東総第R02-028号
令和 3年 4月 2日

原子炉施設保安規定変更認可申請書について

核原料物質、核燃料物質及び原子炉の規制に関する法律第37条第1項の規定に基づき、東芝エネルギーシステムズ株式会社 原子力技術研究所 原子炉（東芝臨界実験装置）NCA施設保安規定について、下記のとおり変更認可申請をいたします。

別紙1 NCA 施設保安規定改正 新旧対照表

第1図 保安管理の組織

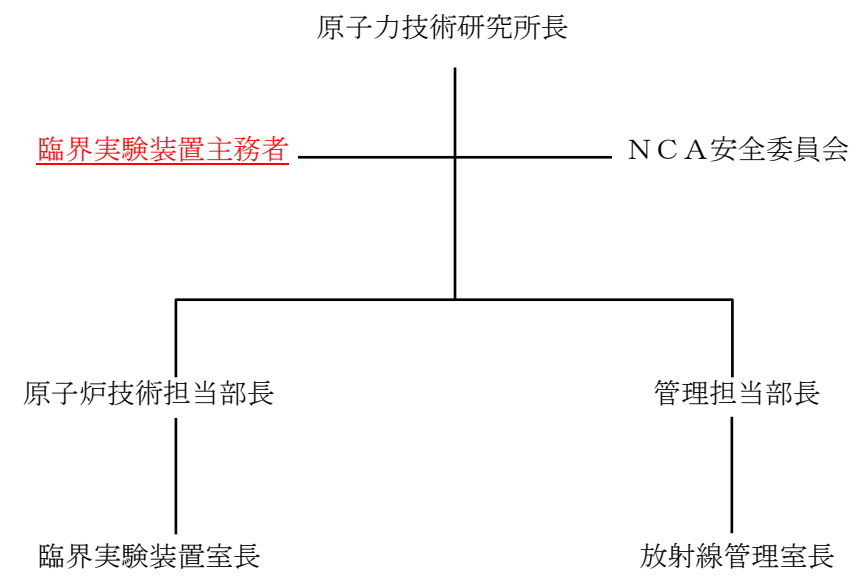
廃止措置段階に合わせた変更
